Nos ponemos en contacto con ustedes como PUENTES CALZADAS INFRAESTRUCTURAL S.L.U. SUCURSAL PANAMÁ, promotor del Proyecto **EXTRACCIÓN DE MATERIAL PÉTREO DE RÍO NEGRO, ACOPIO DE MATERIAL Y PLANTA TRITURADORA, PARA PROYECTO DE DISEÑO Y CONSTRUCCIÓN DE LA REHABILITACIÓN DE LA VIA ATALAYA – MARIATO – QUEBRO – LAS FLORES Y MEJORAMIENTO DEL RAMAL A VARADERO, PROVINCIA DE VERAGUAS, PANAMÁ**, del cual a través de la presente hacemos formal entrega de las Respuestas a la Primera Nota Aclaratoria N° DEIA-DEEIA-AC-0077-2804-2021.

Éxitos en sus funciones diarias a todos. Mediante presente documento deseamos darle respuesta a la nota **DEIA – DEEIA – AC – 0077 – 2804 - 2021**, en relación con nuestro “**EXTRACCIÓN DE MATERIAL PÉTREO DE RÍO NEGRO, ACOPIO DE MATERIAL Y PLANTA TRITURADORA, PARA PROYECTO DE DISEÑO Y CONSTRUCCIÓN DE LA REHABILITACIÓN DE LA VIA ATALAYA – MARIATO – QUEBRO – LAS FLORES Y MEJORAMIENTO DEL RAMAL A VARADERO, PROVINCIA DE VERAGUAS, PANAMÁ**”, según lo solicitado.

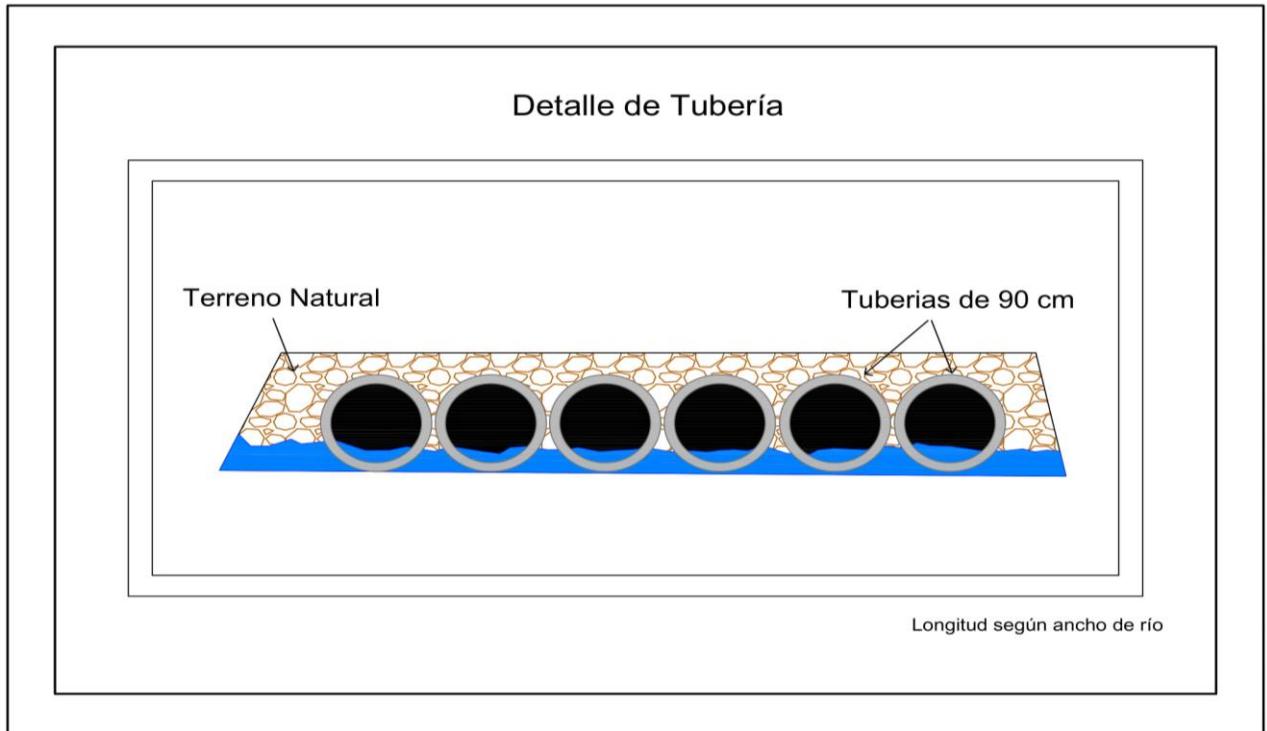
4. En la pág. 184 del EsIA, punto 15 Anexos, se presentó estudio hidrológico e hidráulico del cruce del Rio negro (EST. 52K+940), el cual establece: “el objetivo del presente documento es evaluar el corregimiento y las condiciones hidrológicas del entorno al puente existente P.K. 52K+940 sobre el rio Negro en la via Atalaya-Mariato-Quebro-Las Flores”, pág. 12, punto 2.3 Síntesis de características de área de influencia del proyecto, obra o actividad, señala “Así mismo se construirá un camino o camellón para cruzar el río y así evitar que la maquinaria entre en contacto con el agua de río”, y en la pág. 42 del EsIA, punto 5.4.2. Construcción/ejecución indica “Construcción de paso para maquinaria pesada: Durante esta etapa se contempla la construcción de un camino o camellón para acceder a las zonas de extracción, este camellón se construirá utilizando grava del mismo rio. El propósito del mismo es que la maquinaria pesada como pala y camiones volquetes, transite sobre este camellón y no tenga contacto con el agua del río.”, por lo anterior, requerimos:

- a). Presentar estudio hidrológico e hidráulico que abarque las zonas donde se desarrollará el proyecto (zonas de extracción, rutas de acceso a zonas de extracción y trituración).

- b). Incluir análisis de los cambios que se darán producto de la construcción de pasos sobre el río “camellones” y presentar coordenadas UTM con DATUM de referencia, donde serán construidos los pasos.

- c). Presentar descripción más detallada de la metodología de construcción de paso sobre río “Camellones”.
 - d). Especificar como se permitirá el desplazamiento de la fauna acuática en la zona de construcción de pasos sobre el río “camellones”.

e). En caso de no utilizar “camellones” (para cruzar el río), presentar alternativas de acceso a las zonas de extracción hasta el sitio de trituración, con sus respectivos permisos o autorizaciones por parte de los dueños de fincas notariadas (las cuales establezcan longitud y ancho) y cédula de identidad personal. En caso de que el propietario de la finca sea una empresa, aportar certificado de persona jurídica.

En respuesta a los puntos b,c,d y e, se describe lo siguiente.

Para evitar que el cruce de los transportes y equipos sea a través de contacto directo con el agua se construirán cruces mediante tubos de hormigón de 90 cm en un ancho de río entre 30 y 40 metros aproximadamente, como se muestra en la siguiente figura.

Esta estructura además de utilizarse para el traspaso de maquinaria y equipos servirá de paso de la fauna acuática. Esta adaptación debe permitir el movimiento de la fauna acuática tanto a favor como en contra de la corriente; este último es un aspecto fundamental para algunas especies que deben remontar los ríos para el desove. Este corredor será de gran valor para la conectividad de la vida silvestre y para proveer una ruta con cobertura para el movimiento de las especies acuáticas.

Cruce 1: 503249 m E – 844160 m N, 503223 m E – 844181 m N.

Cruce 2: 502960 m E – 844443 m N, 502940 m E – 844450 m N.

Cruce 3: 503684 m E – 845730 m N, 503680 m E – 845766 m N.

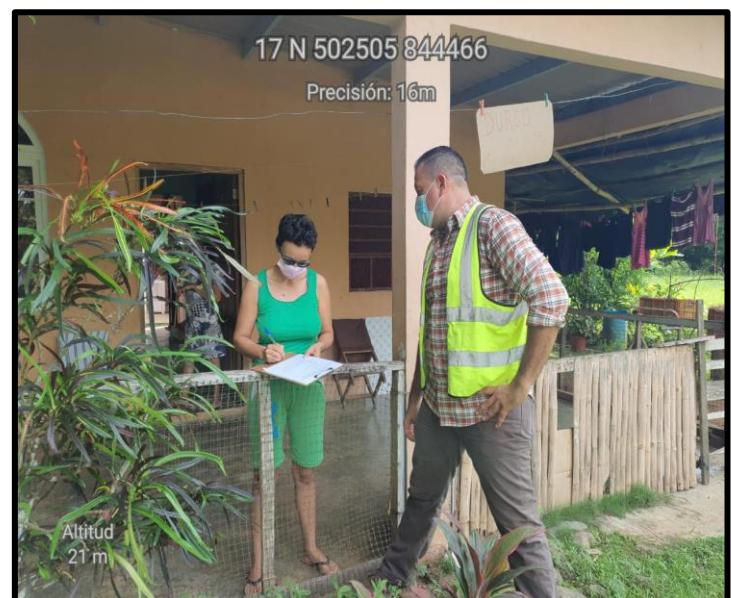
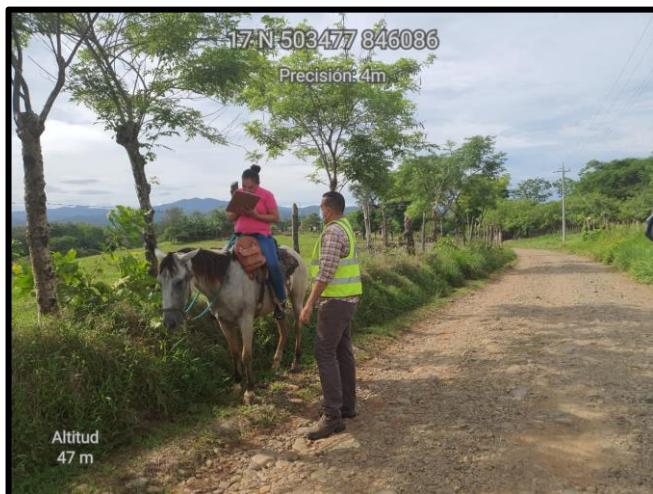
a). Aclarar si para el proceso de trituración y clasificación se requerirá el uso de agua, en caso positivo, indicar:

a. La máxima cantidad de agua necesaria en el proyecto será para dar humedad al material, sin generar escorrentía. En caso de ser necesaria agua para humedecer el material se traerá en camión cisterna. Indistintamente se aplicarán medidas de contención de erosión por si aparecen escorrentías desde el sitio de acopio en caso de lluvia.
